Změnový list číslo 31	
Identifikace akce	
Název akce:	Výstavba Multifunkční sportovní a kulturní haly v Brně
Číslo akce SMVS:	-
Objednatel:	I. Statutární město Brno II. ARENA BRNO, a. s. III. Brněnské komunikace a.s. IV. Teplárny Brno, a.s.
Zastoupen:	Objednatelem
Zhotovitel:	HOCHTIEF CZ a.s., Plzeňská 16/3217, 150 00 Praha 5
TDI:	-
Projektant:	Projektová dokumentace 1 - Arch.Design, s.r.o. a A PLUS a.s. Projektová dokumentace 2 - PK OSSENDORF s.r.o.
Předmět změnového listu	
Otvor ve výtahové šachtě 1NP, SO 101	
Část díla dotčená změnovým listem	
Výtahové šachty ASŘ, Statika SO 101	
Popis změny, popis technického řešení	
Původní řešení dle smluvní (tendrové) dokumentace :	
V původním řešení byla výtahová šachta v 1.NP pouze s jedním výstupem.	
Nové řešení :	
Provedení otvoru ve výtahové šachtě v 1NP a s tím související projekční práce. Vybraný výtah V.016 byl nově doplněn o výstup ve stanici v 1.NP na obě strany. Součástí ocenění není úprava výtahu V.016. Požadavek na úpravu výtahu bude doplněn v rámci DPS změn dispozic.

Stavba: MSKP, Multifunkční hala Brno - Změnové listy
Objekt: 7 - Dodatek č. 7
Soupis: ZL 31 - Otvor ve výtahové šachtě 1NP, SO 101

Otvor ve výtahové šachtě v 1.

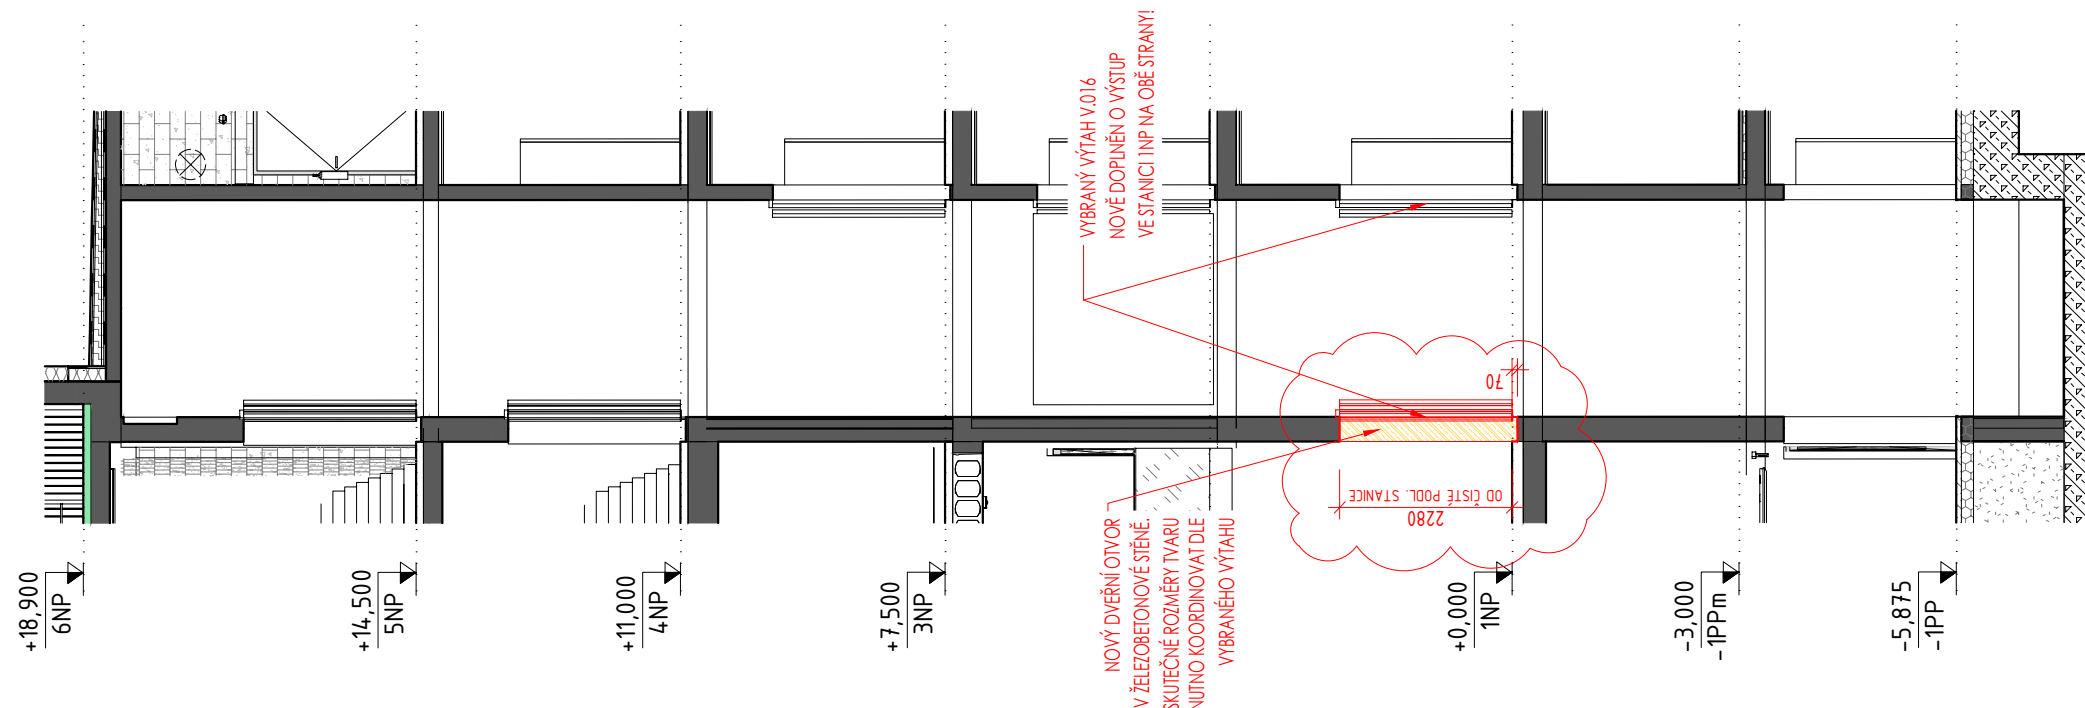
Zdůvodnění změny :	
Změna vznikla na základě požadavku Objednatele na provedení otvoru ve výtahové šachtě v 1.NP. Změna zohledňuje požadavky na budoucí provoz Díla, kdy je žádoucí, aby se z výtahu v 1.NP dalo vystoupit na obě strany. Řešená změna nemění celkovou povahu zakázky a je zařazena podle § 222 odst. 4 ZZVZ.	
Vliv změny na výkresovou dokumentaci :	
S dopadem na výkresovou dokumentaci.	
Záznamy o změně ve stavebním deníku a zápisech z KD :	
Záznam o změně není uveden v zápisu z KD, byl zadán správcem stavby e-mailem ze dne 05.03.2024 jako požadavek na doplnění na základě předchozího rozhodnutí Objednatele.	
Předpokládaný vliv na termín, kvalitu, cenu díla :	
Vliv na termín: ne, bez dopadu na termín	
Vliv na kvalitu: změny nemají vliv na výslednou kvalitu díla	
Vliv na cenu: dochází ke zvýšení ceny díla dle Přílohy 1. Zl. 31	
Přílohy:

- Úprava příslušných výkresů v nutném rozsahu z důvodu doplnění dveřního otvoru do výtahu V16
